**Forum mondial de l'harmonisation
des Règlements concernant les véhicules**

Règlement n° 44 (Dispositifs de retenue pour enfants)**Proposition de complément 14 à la série 04 d'amendements
au Règlement n° 44 (Dispositifs de retenue pour enfants)****Communication de l'expert de la France au nom
du Groupe des services techniques***

Figures explicatives de la procédure de mesure

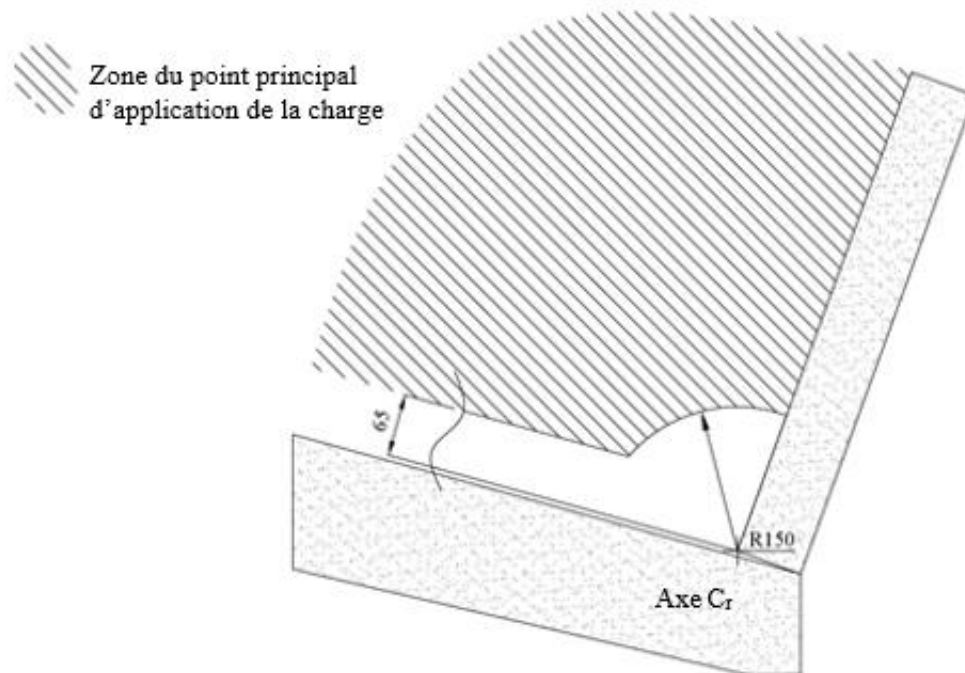
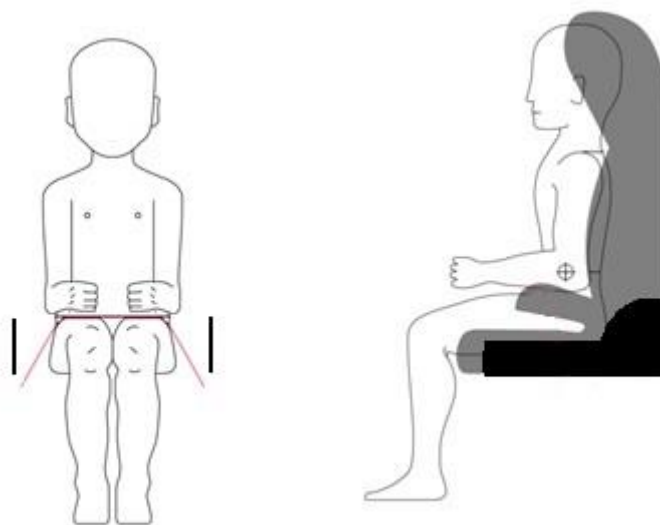
« 6.1.8 Les dispositifs de retenue pour enfants **de classe intégrale qui relèvent** de la catégorie “universel”, à l’exception des dispositifs de retenue pour enfants ISOFIX, doivent avoir un point ~~de contact principal qui supporte~~ **d’application de la charge** entre ledit dispositif et la **sangle de la** ceinture de sécurité pour adultes. Ce point ~~ne doit pas être à moins de 150 mm de~~ **doit être situé sur un arc de cercle lui-même situé à au moins 150 mm de** l’axe Cr, les mesures devant être effectuées lorsque le dispositif de retenue pour enfants, **comme indiqué dans les figures ci-dessous**, est placé sur le siège d’essai installé pour l’essai dynamique, conformément à l’annexe 21 du présent Règlement, sans mannequin. ~~Cette condition doit être respectée dans toutes les configurations de réglage.~~

Les dispositifs de retenue pour enfants de classe non intégrale qui relèvent de la catégorie “universel” doivent avoir un point principal d’application de la charge entre ledit dispositif et la sangle de la ceinture de sécurité pour adultes. Ce point doit être situé à au moins 65 mm à la verticale de l’assise du siège d’essai, sur un arc de cercle lui-même situé à au moins 150 mm de l’axe Cr, les mesures devant être effectuées lorsque le dispositif de retenue pour enfants, comme indiqué dans les figures ci-dessous, est placé sur le siège d’essai installé pour l’essai dynamique, conformément à l’annexe 21 du présent Règlement, sans mannequin.

On procède à la vérification des deux côtés du DRE ainsi que le long d'un plan longitudinal parallèle au plan médian du DRE.

Figures représentant l'enfant attaché

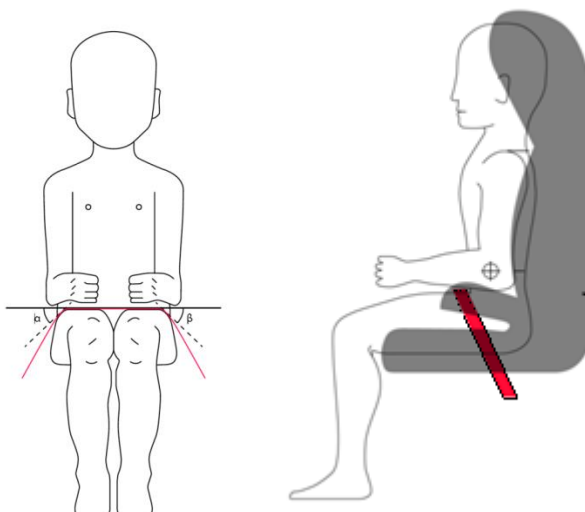
« 6.2.2 ~~En ce qui concerne les groupes I, II et III, Dans~~ tous les dispositifs de retenue comprenant une sangle abdominale, ~~doivent maintenir celle-ci en position~~ **doit être guidée par l'application d'une force égale sur chacun de ses côtés**, de telle sorte que ~~les forces~~ **la charge** transmises par cette sangle soient supportées par le pelvis. L'ensemble ne doit pas soumettre les parties vulnérables du corps de l'enfant (abdomen, entrejambe, etc.) à des forces excessives.

En cas d'utilisation de coussins d'appoint ou de sièges rehausseurs, la sangle abdominale de la ceinture de sécurité pour adulte **doit être guidée par l'application d'une force égale sur chacun de ses côtés**, de sorte que **la charge** transmise par cette sangle soit supportée par le pelvis. Cette orientation de la charge doit s'effectuer dès que l'enfant est installé dans le siège ; la sangle abdominale doit passer au-dessus de la cuisse pour à peine toucher le pli formé au niveau du pelvis. Les angles α et β formés par la tangente aux cuisses et l'horizontale doivent être supérieurs à 10° .
